改善箇所説明図

改善内容

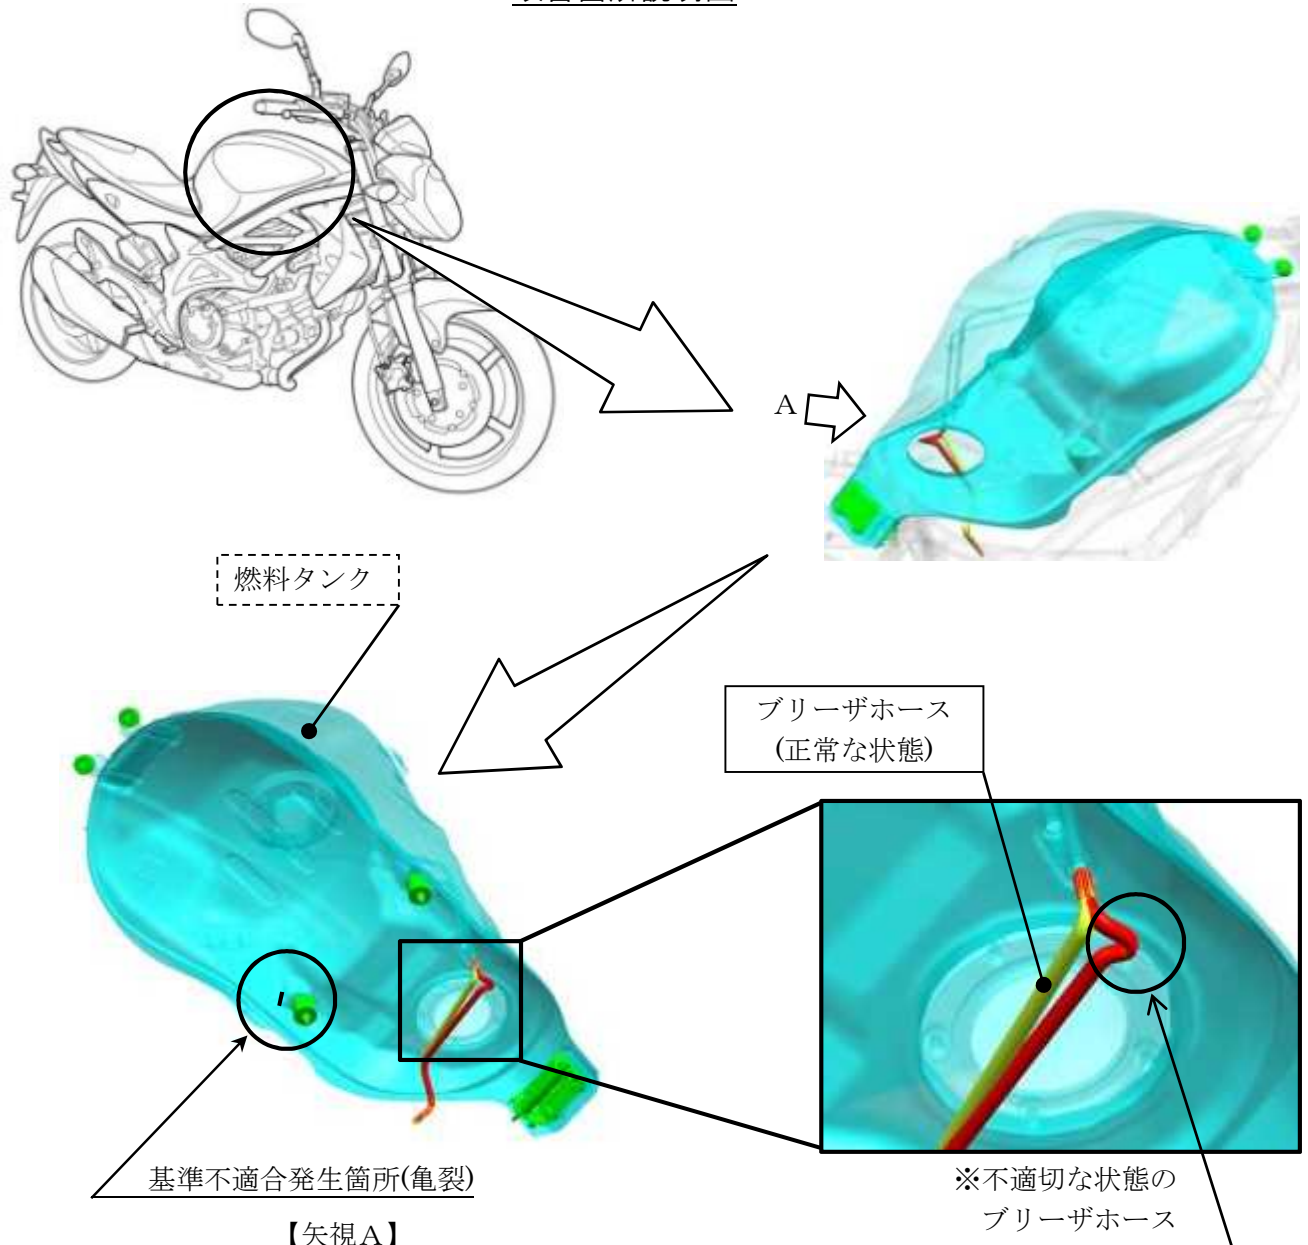
燃料タンクにおいて、ブリーザホースの組付けの作業指示が不適切なため、ホースが屈曲して組付けられているものがある。そのため、ホースが閉塞し、燃料タンクの内圧調整ができず変形して、最悪の場合、燃料タンクが損傷して燃料が漏れるおそれがある。

全車両、ブリーザホースの閉塞の有無を点検し、閉塞しているものは燃料タンクとブリーザホースを交換する。また、閉塞していないものは、ブリーザホースを新品に交換する。

注： は全数交換部品を示す。
 は点検してブリーザホースに閉塞があった場合の交換部品を示す。

識別：車わく(車台番号打刻位置付近)に赤色のシールを貼付する。
